OFÍCIO Nº 2616 /2013/SUAMB

Assunto: **Atendimento ao Relatório de Vistoria nº 14/2013 –
COTRA/CGTMO/DILIC/IBAMA - FIOL.**

NOTA TÉCNICA Nº 57/2013

NOTA TÉCNICA Nº029/2013-NGRBL-FIOL

AVANÇO FÍSICO DA OBRA

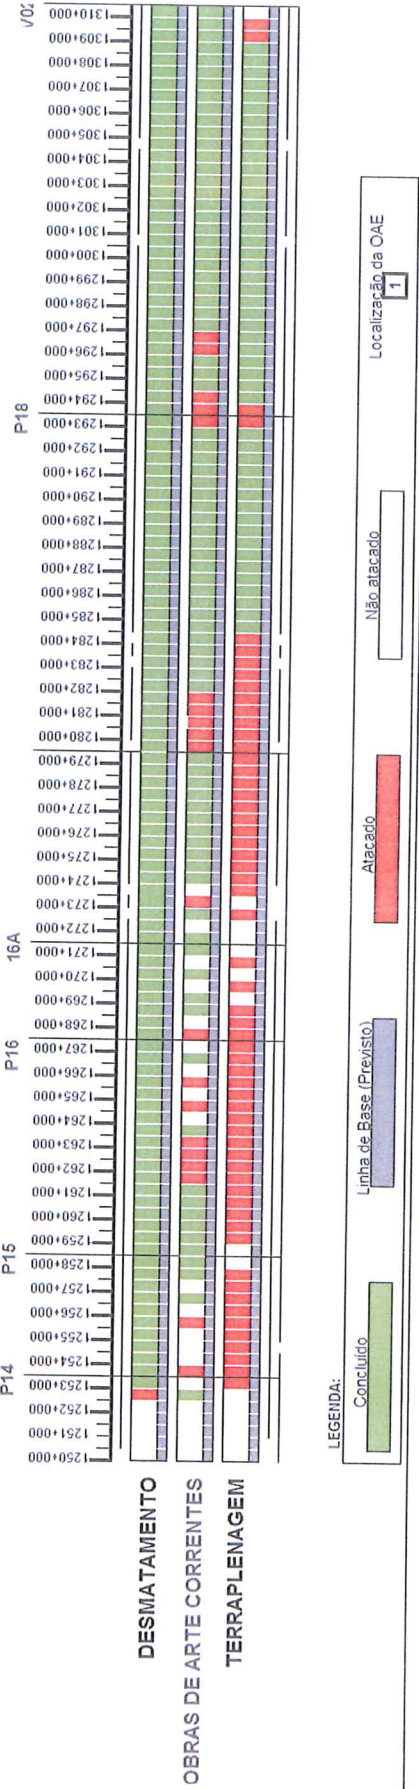
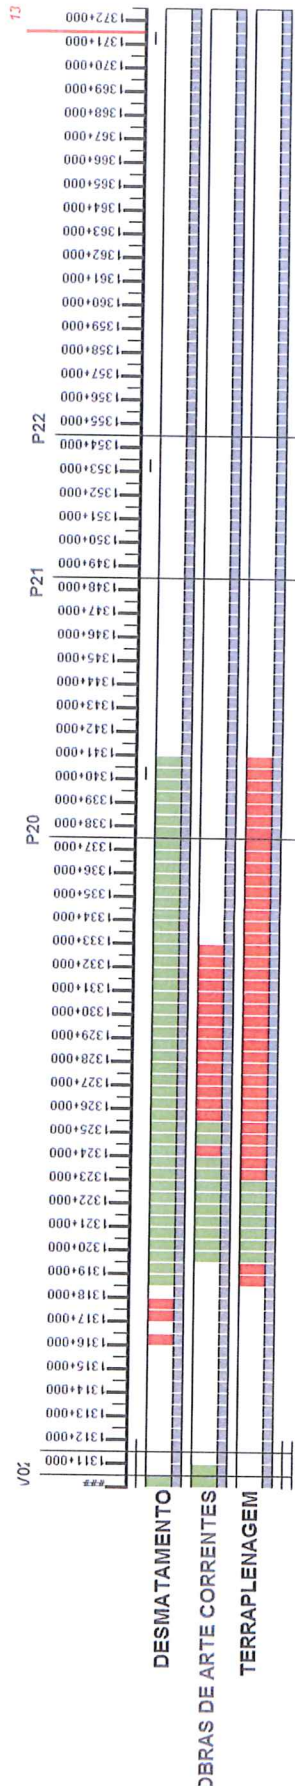
2. *Constatação 01: Ausência, ao longo de todo o trecho em obras, de sistemas de drenagem provisória, para prevenir erosões e carreamento de sedimentos. Destaca-se que grande parte do trecho encontra-se em áreas de meia encosta sendo necessária grande movimentação de solo para a realização de cortes e aterros. Há também vários pontos de declives acentuados, inclusive nos locais de instalação das pontes que interceptam a barragem lago da pedra fato que facilita o carreamento de sedimentos para o manancial.*

Manifestação 01: Em atendimento à notificação do Órgão Ambiental, foi executado levantamento no trecho em que o traçado da FIOL margeia a Barragem de Pedra, em Jequié / BA, deste levantamento foram identificados 61 pontos (em cortes, aterros e às margens do traçado) onde a execução da ferrovia necessitará de medidas adicionais de prevenção e contenção de processos erosivos em complemento aos sistemas drenagens definitivos previstos em projeto. Em todos os pontos foram apresentados e avaliados propostas para a prevenção de erosões e carreamento de sedimentos para a Barragem de Pedra, posteriormente foi confeccionado cronograma de execução. O levantamento, cronograma, propostas e projetos foram compilados em relatório próprio. Os registros dos pontos que já foram concretizados, encontram-se em anexo.
